PARCO EOLICO FORTE BARACCONE

PROGETTO DI VARIANTE NON SOSTANZIALE LEGATO A MODIFICHE E ADEGUAMENTI TECNICI TALI DA NON COMPORTARE IMPATTI AMBIENTALI SIGNIFICATIVI E NEGATIVI CONSEGUENTE ALL'APPLICAZIONE DEL D.L. 77/2021 - Art. 32
"Norme di semplificazione in materia di produzione di energia elettrica da fonti rinnovabili e semplificazione delle procedure di repowering"

LISTA DI CONTROLLO
per la VALUTAZIONE PRELIMINARE IMPIANTI EOLICI
Ex art. 6, comma 9 e 9 bis, D.Lgs. 152/2006

TAVOLA 1.2 (10/2024)

1.2_D LAYOUT IMPIANTO SOVRAPPOSTO ALLA CARTA TECNICA REGIONALE CON INDICAZIONE DELLA VIABILITA' DI ACCESSO AL PARCO EOLICO

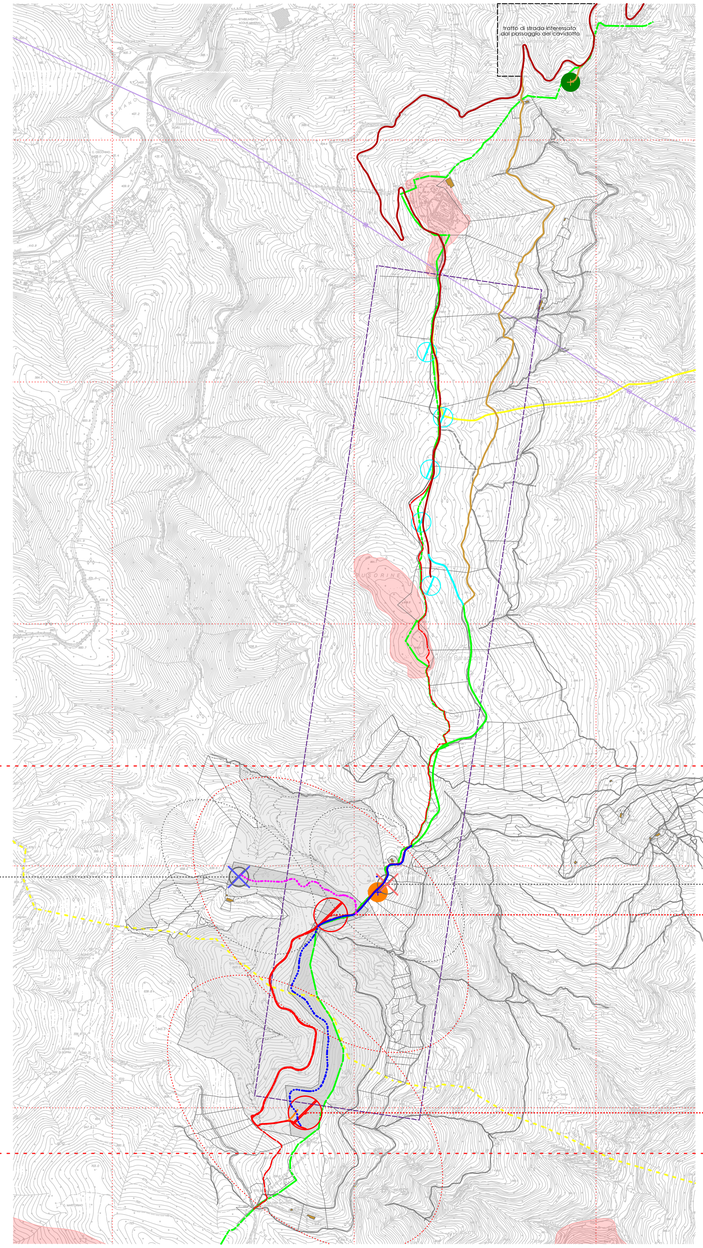
- VIABILITA' ESISTENTE APPROVATA IN A.U. CHE - NON ESSENDO PIU' FUNZIONALE AL TRANSITO DEI MEZZI PER L'INSTALLAZIONE DELL'Æ 04 - MANTIENE IL TRACCIATO ATTUALE, SENZA SUBIRE INTERVENTI

- VIABILITA' INFRAPARCO DA REALIZZARSI SU TRACCIATO ESISTENTE DOVE LA DITTA ÆVENTO HA DIRITTO DI SERVITU' DI TRANSITO, PROPOSTA IN ALTERNATIVA AL PERCORSO BLU APPROVATO IN A.U.

La tavola contempla le modifiche di cui agli artt. 9 e 9bis del D.Lgs 152/2006 conseguenti all'applicazione del D.L. 77/2021, mantenendo i medesimi contenuti della corrispettiva legata all'Autorizzazione Unica.
A riguardo, viene indicato l'aerogeneratore AE_01, soppresso in sede di VIA Regionale e l'aerogeneratore AE_04 che - in applicazione del D.L. 77/2021 - non viene più realizzato.
